WI.271.29.2012.JK-3

Zgodnie z art.38 pkt. 1,2 Ustawy Prawo zamówień publicznych Gmina Grójec przedstawia wyjaśnienia na pytania oferentów dotyczące specyfikacji istotnych warunków zamówienia na realizację zadania: "***Budowa składanego lodowiska sezonowego w ramach programu Biały Orlik w Grójcu***".

Pytania i odpowiedzi

Przyłącze kablowe NN

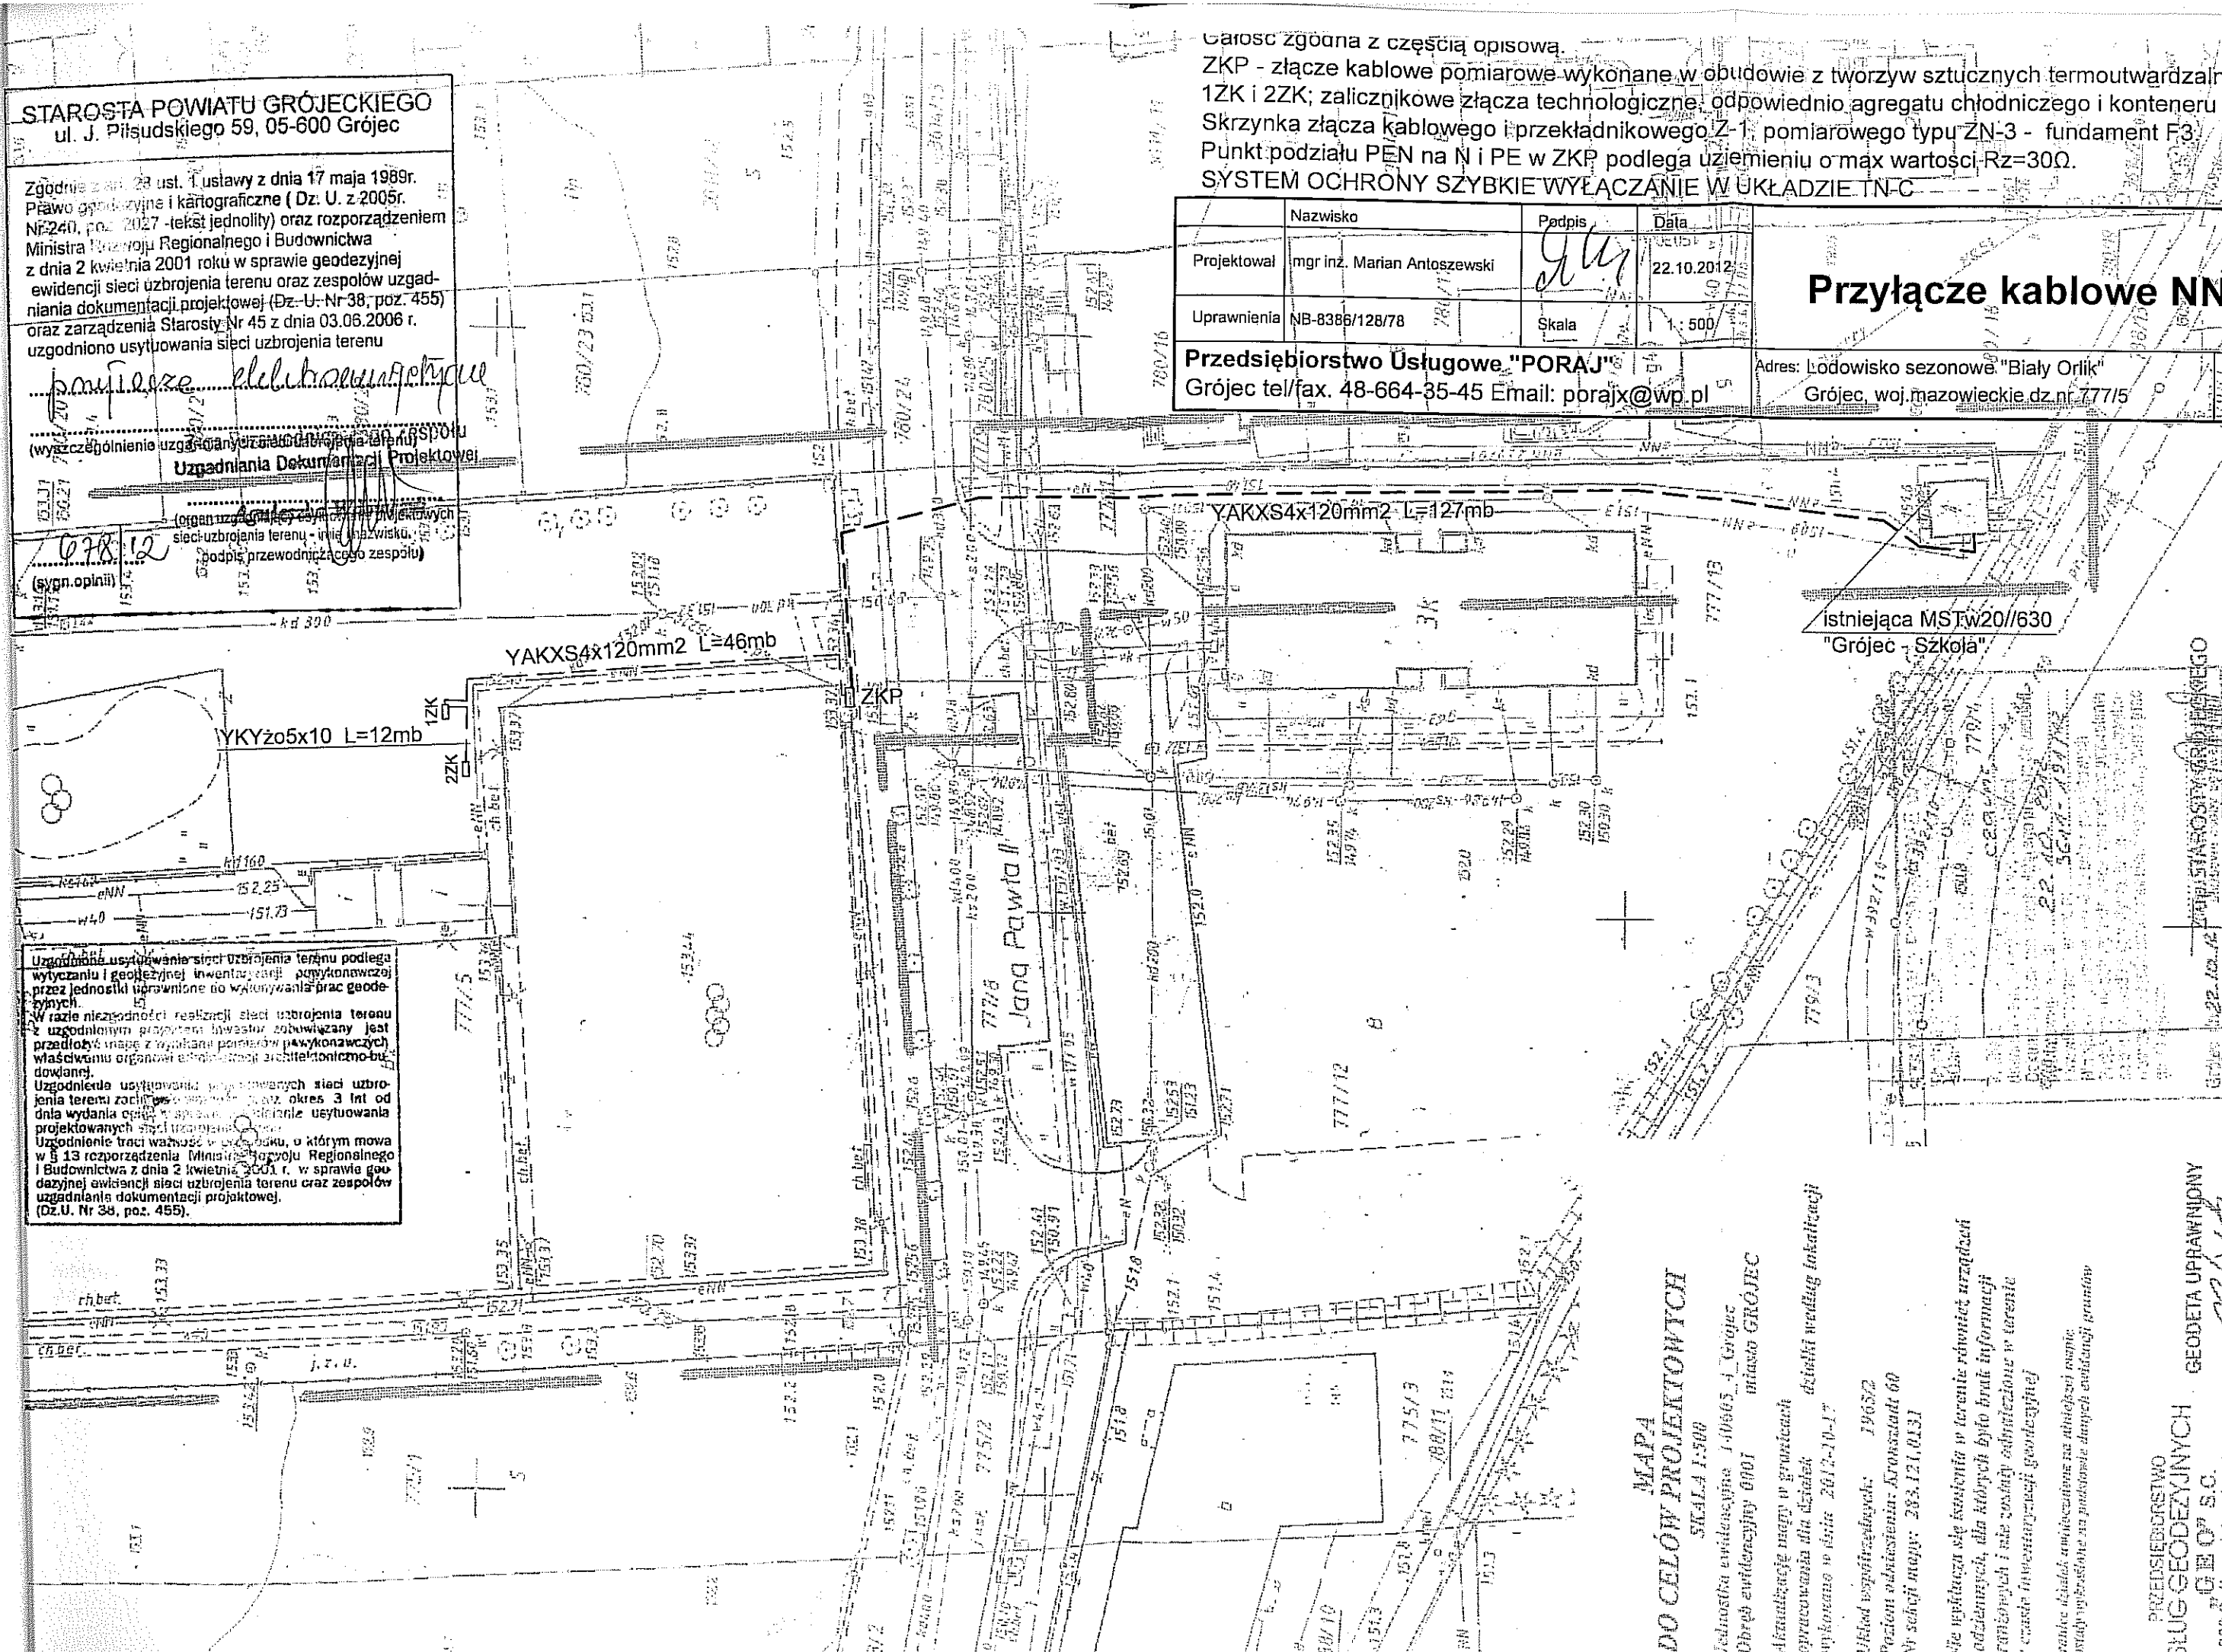
4. Zamawiający zgodnie z SIWZ żąda wykonania przyłącza elektrycznego do agregatu i budynku technicznego. Nigdzie w SIWZ oraz w załącznikach (projekt) nie podano informacji o miejscu usytuowania złącza, z którego należy poprowadzić przyłącze. Brak informacji jaką mocą dysponuje Zamawiający, jakie są zabezpieczenia amperowi na dostępnym złączu. Prosimy o szczegółowe doprecyzowanie informacji o wykonaniu przyłącza.

Rejon Energetyczny Grójec w zakresie opłaty przyłączeniowej wybuduje przyłącze kablowe do granicy działki na której będzie lodowisko „Biały Orlik”. Moc zamówiona 80 kW. Zabezpieczenia przelicznikowe w złączu pomiarowym, które również własnym kosztem i

staraniem zrealizuje RE Grójec –(Bm-Wts 125/250A). Wykonawca lodowiska wybuduje obwód zalicznikowy YAKX34x120mm² L=46m do złącza agregatu (12K) i odgałęzi się od tego złącza kablem YKYżo 5x10 L=12m do złącza budynku technicznego (22K). W załączeniu mapa ZUD z przebiegiem kabli i złącza.
